電気ペネトレーションの電線接続部の耐久性に関するATENAへの質問
(2023年5月11日 原子力規制庁技術基盤課)
への回答について

2023年 6月 15日

北海道電力(株) 東北電力(株) 東京電力HD(株) 中部電力(株) 北陸電力(株) 関西電力(株)
中国電力(株) 四国電力(株) 九州電力(株) 日本原子力発電(株) 電源開発(株)
原子力エネルギー協議会

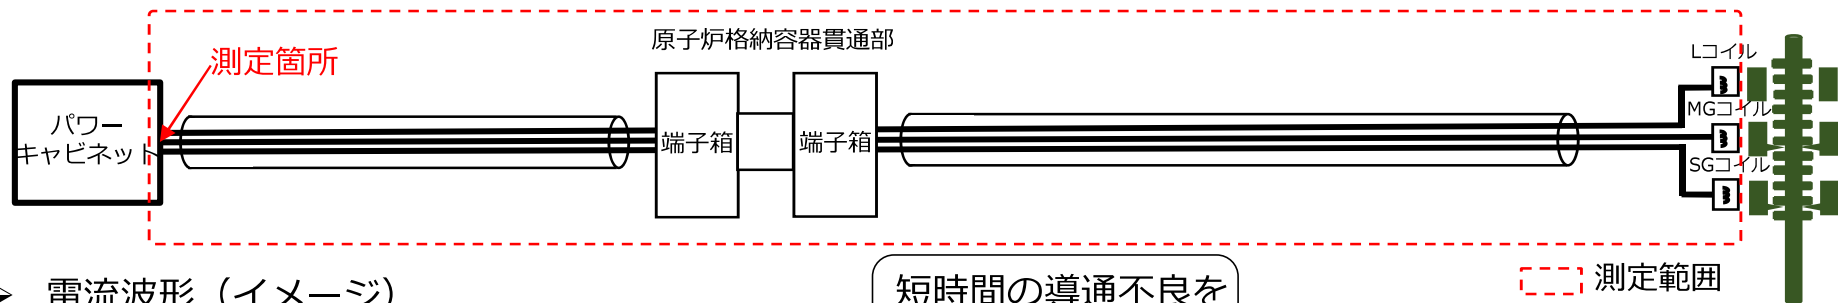
- 通電波形観測は、電気ペネトレーションの電線接続部の健全性を確認するために行うという理解でよいか。
よい場合、通電波形観測とはどのようなもので、なぜ健全性が分かるのか仕組みを教えてください。

- 接続部の健全性は、通常、導通抵抗測定や絶縁抵抗測定により確認できています。
- 他方、短時間の導通不良がランダムに発生した場合、従来の瞬時測定では確認できませんでした。
- そこで当該事象を経験した関西電力では、念の為制御棒駆動装置の制御電路の定期検査中の保全活動に対して、連続測定による波形観測を追加します。

- 従来の導通確認は、作業員が計量器（テスター等）にて導通状態を確認。（瞬時測定）
- 通電波形観測は、計量器（波形計測機器）を測定箇所へ接続し、連続測定により電流波形の変化を確認。（連続測定）
